PROYECTO JARDINES DE BUENOS AIRES

Nota No. 204 DOAPAS

**Ref.: Previa Básica – Desarrollo Urbanístico
Jardines de Buenos Aires**

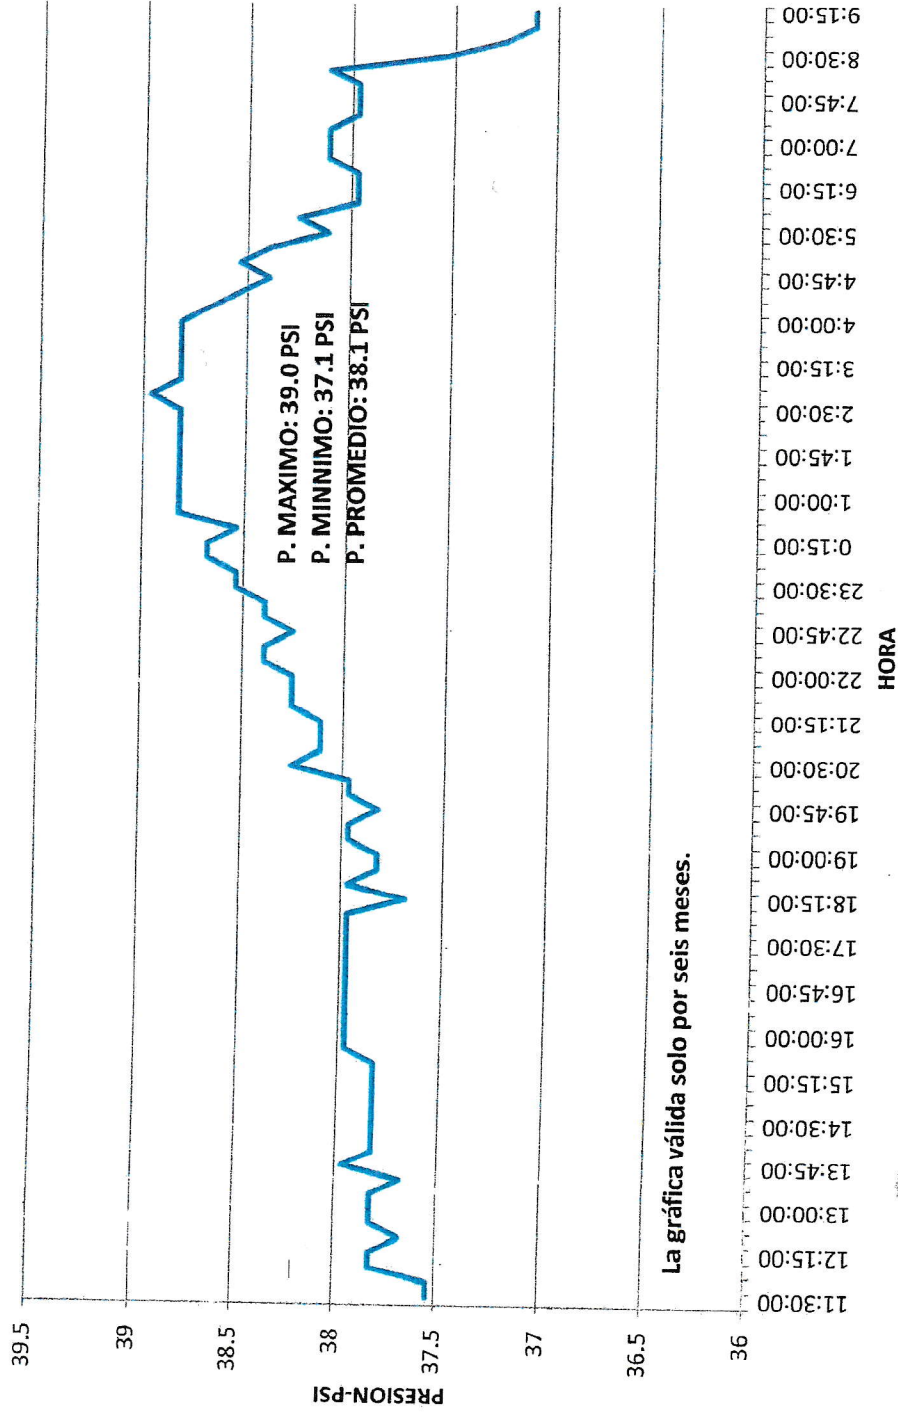
1. La gráfica de presión fue tomada en un punto no tan cercano al proyecto, al no contar con un punto donde instalar el equipo.
2. Personal de la Gerencia Metropolitana tomó presión instantánea en la calle del proyecto y se obtuvo presión de 46.4 psi en la Iglesia y de 48.1 psi en el Lava Auto.
